**AVIS RELATIF A LA PROTECTION
CONTRE LES EVENTUELS EFFETS NOCIFS ET NUISANCES
PROVOQUES PAR LES RAYONNEMENTS NON IONISANTS
GENERES PAR DES ANTENNES EMETTRICES STATIONNAIRES**

Commune : JALHAY - Exploitant : ORANGE

Référence exploitant : 301L1_2 / 32301L1_2 / 42301L1_2 / 52301L1_2

Rapport n° 1707 / 2023

Figure 1 : Vue en plan des lieux de séjour et des points de contrôle

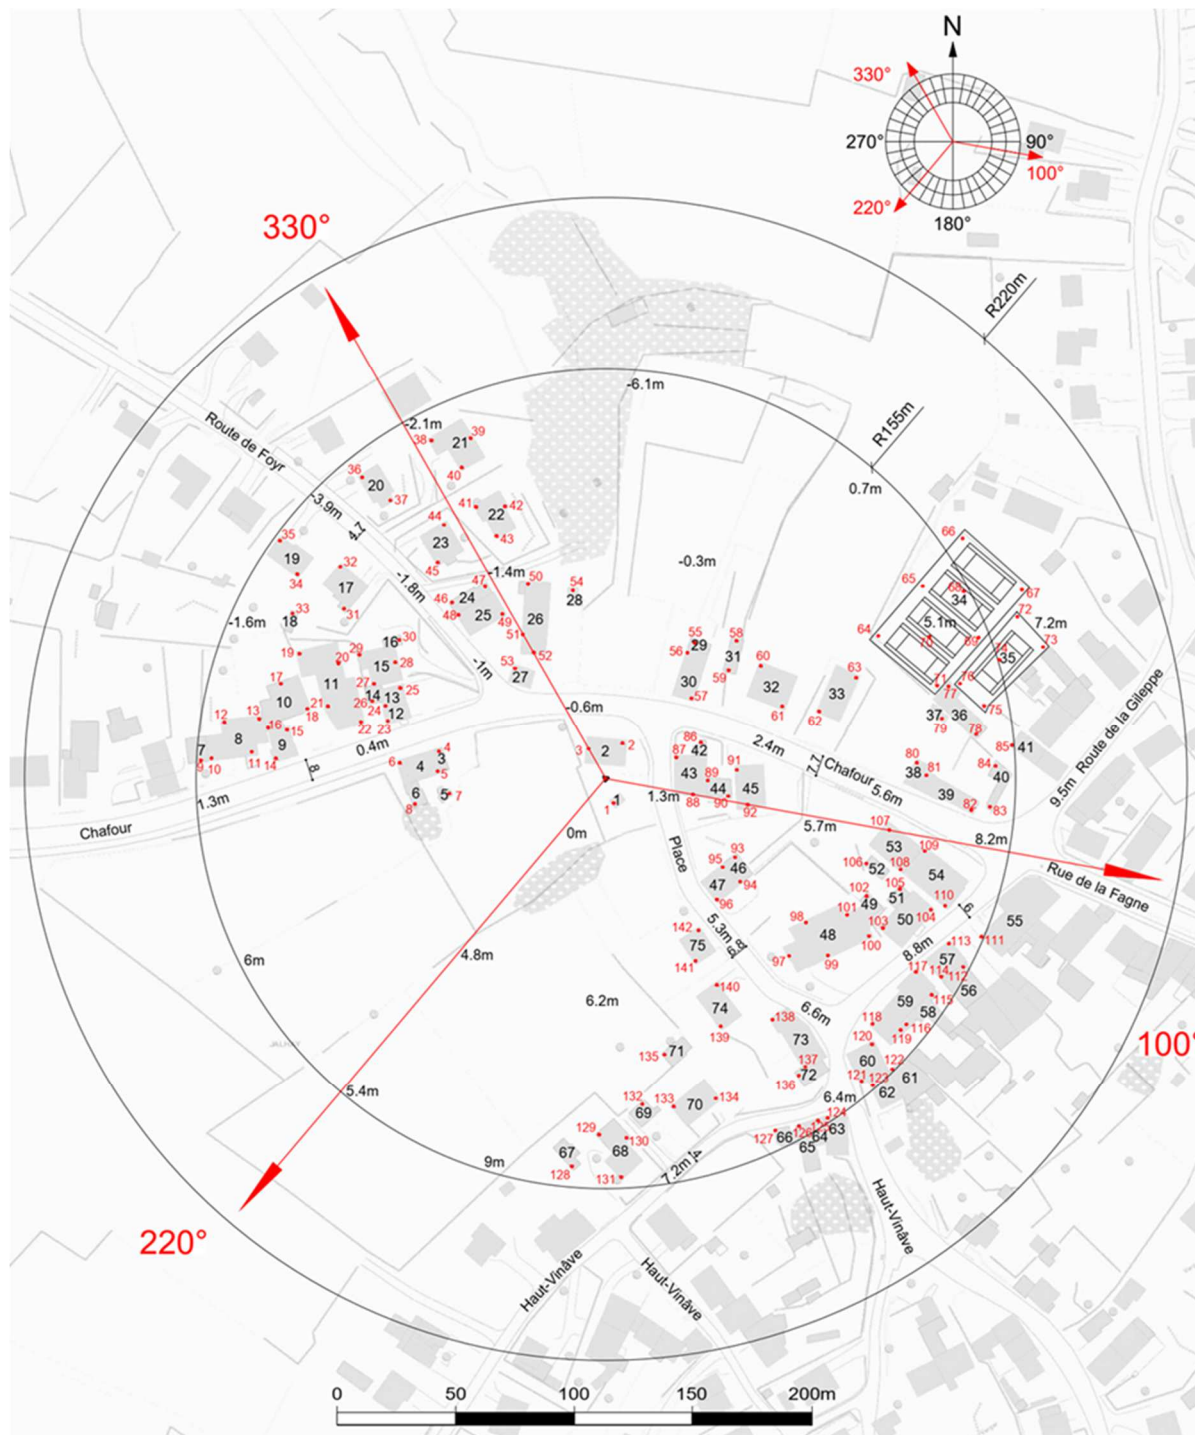
- le numéro du point de contrôle repris sur un des plans de la figure 1;
- le numéro du LS dans lequel se trouve le point de contrôle de la 1^{ère} colonne ;
- l'atténuation d'obstacle prise en compte pour le calcul de l'indice d'exposition dans le LS ;
- le résultat du calcul de l'indice d'exposition.

En ce qui concerne les antennes de l'installation mentionnées dans le tableau 1, la distance maximale à laquelle la limite pourrait être atteinte, à l'extérieur, est égale à 69,9 m. S'il n'y a pas de LS à une distance inférieure, les antennes respectent forcément la limite d'immission.

Dans le cas des LS situés à l'intérieur des bâtiments, une atténuation d'obstacle est prise en compte et il en résulte que la distance maximale à laquelle la limite pourrait être atteinte se réduit à 49,5 m.

Figure 2 : Vue en plan des installations d'antennes dans un rayon de 300 mètres autour de l'installation faisant l'objet de la demande d'avis

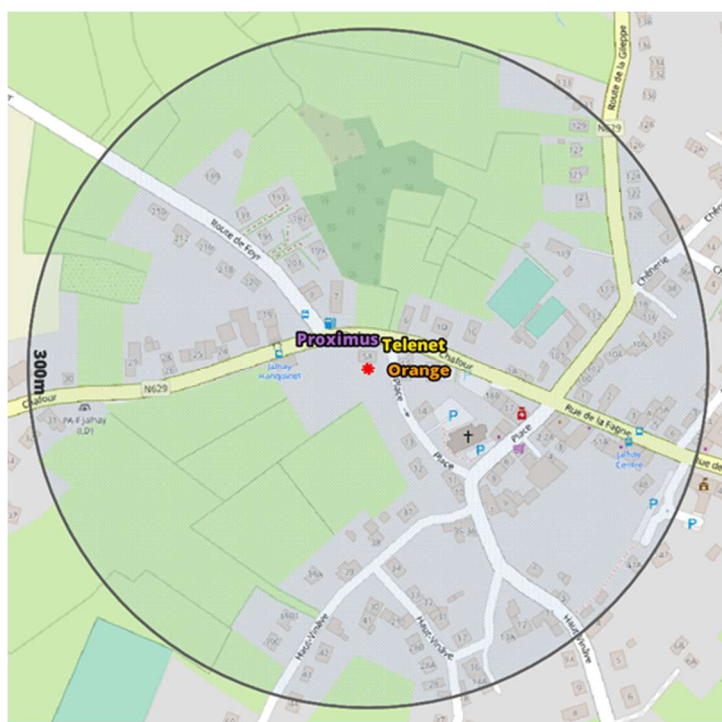
Compte tenu du nombre d'installations localisées dans la figure 2, il apparaît que l'intensité du rayonnement électromagnétique généré, dans les lieux de séjour situés à proximité de l'installation référencée dans le paragraphe 2, par l'ensemble des antennes émettrices stationnaires de l'ensemble des exploitants du même site d'antennes émettrices stationnaires respecte la limite fixée à l'article 4, § 2 du décret.
